## PLANO DA QUALIDADE

Registro de Melhorias		Número:
Área Geradora: Caustificação	Indicador Afetado:	
Autor: Marcio Dias Pereira	Função / Área: Planejador Man. Mecânica	
Responsável pela implantação: Rodrigo Rui	Função: Supervisor	
<b>Participantes:</b>		
Título da Melhoria: Substituir válvula da sucção da bba 01 para o digestor C. O modelo da válvula será trocado, passando de Esfera para guilhotina.		
Unidade de Aplicação: Caustificação C		
Assunto Principal: Modificar modelo de válvula na sucção da bba 01.		
<b>DETALHAMENTO DA MELHORIA</b>		
Como a oportunidade foi identificada?	A válvula existente é uma modelo esfera, fabricante MNA, que não atende a aplicação da área, pois a sede de vedação fica incrustada com produto sedimentado, impossibilitando a manobra.	
Quais os benefícios esperados?	Permitir a manobra da válvula sem riscos de quebras do acionamento	
Qual o investimento estimado?	R\$ 10.000,00	
Qual recurso (Hh) necessário para implantação?	16 h/h mecânico 05 h/h caldeireiro e soldador 08 h/h montador de andaime

## RELATORIO DE TESTE

RT-341-0

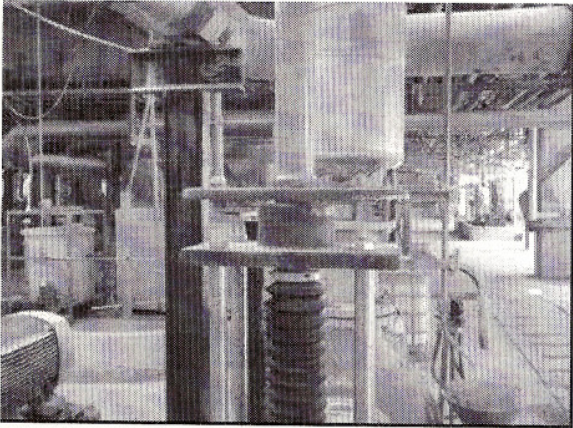
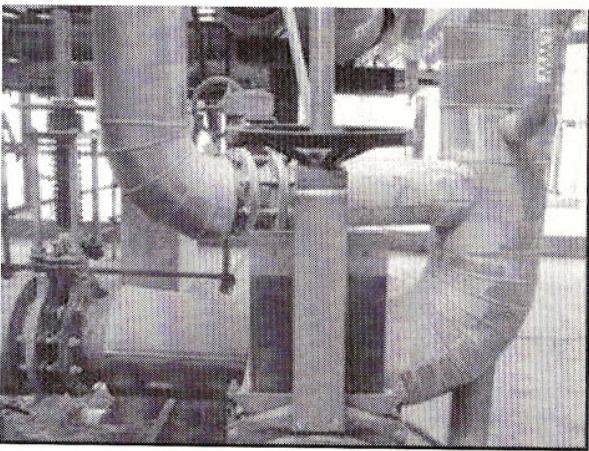
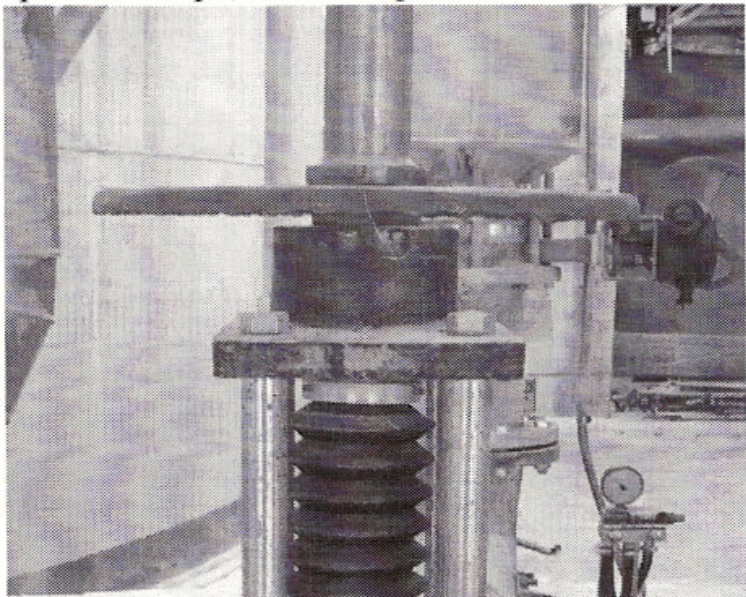
Quais os impactos que a melhoria poderá causar no processo (Segurança, Meio Ambiente, Estrutura, etc)?	Na atual situação, estamos com a válvula MNA quebrada. Numa eventual falha na bba 01 que manda licor para o digestor, não teremos como isolar a mesma, e ficaremos com a fábrica C parada pelo período do esvaziamento do tanque e manutenção da bba.	
Verificação: Rodrigo Rui <i>Red Rui</i>	Aprovação: André Luis Bogo <i>ALB</i>	
<b>Comentários:</b> Sugiro a aplicação da válvula guilhotina da empresa FKB, pois na PG de junho de 2008 da fábrica B, foram instaladas duas válvulas na mesma aplicação, uma FKB e outra [REDACTED], e a primeira teve um desempenho melhor, pois a concepção estrutural é melhor do que a válvula [REDACTED]. Pois ela possui mancal de rolamento no castelo e barras redonda como reforço extra no castelo da válvula ( segue fotos)		
Válvula FKB	Válvula [REDACTED]

A parte estrutural da válvula FKB se apresentou superior, pois como suporte do castelo não é aplicado chapa, mas sim quatro barras metálicas.

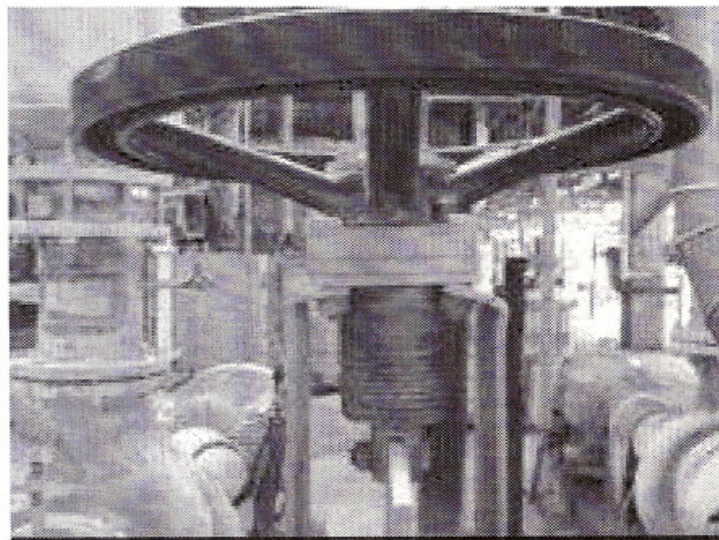
A chapa que sustenta o castelo da válvula [REDACTED] já apresenta empeno.
